SUPERINTENDENCIA DE INDUSTRIA Y COMERCIO	
RAD: 12-13760- -4	FECHA: 2013-05-09 09:48:10
DEP: 2020 DIRECCION DE NUEVAS CREACIONES	EVE: 378 FASE NACIONAL INCLUIDO CAPITULO I
TRA: 11 PCT-PATENTE DE INVENCION CAPITULOS I Y II	FOLIOS: 5
ACT: 519 PRESENTACION

Asunto: Radicación: 12-13760- -4
 Trámite: 11
 Evento: 378
 Actuación: 519
 Oficio: 8425
 Folios: 5

Como resultado del Examen de Fondo realizado, con fundamento en el Artículo 45 de la Decisión 486 de la Comisión de la Comunidad Andina, se comunica:

Título de la solicitud: “Recipiente de llenado en caliente”.

FIG. 1A

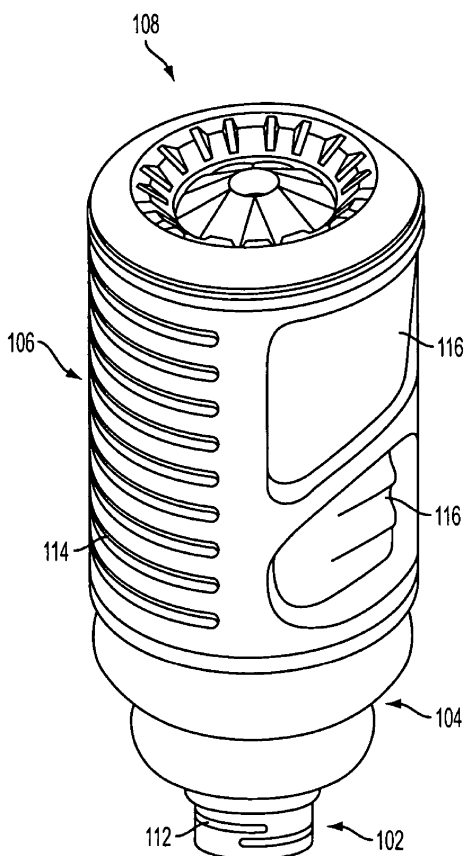
D1 revela en donde la porción cilíndrica incluye una pared lateral lisa (Párr. 0021-0025, Fig. 1A), afectando la novedad de la reivindicación 3.

FIG. 1B

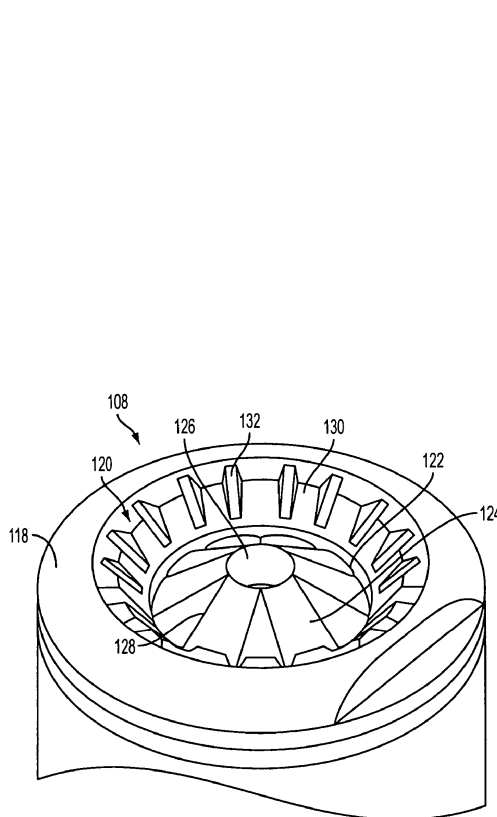
D1 revela en donde la base comprende una pluralidad de características de vacío suficientes para crear una curva de fuerza de vacío que tiene una pendiente generalmente constante (Párr. 0024-0030; Fig. 1B), afectando la novedad de la reivindicación 4.

D1 revela en donde la pluralidad de característica se colocan equidistantes respecto a la base. (Párr. 0024-0030 y 0037; Fig. 1B), afectando la novedad de la reivindicación 5.

D1 revela en donde la pluralidad de características comprende una pluralidad de muescas colocadas respecto a la base (Párr. 0024-0030 y 0037; Fig. 1B), afectando la novedad de la reivindicación 6.
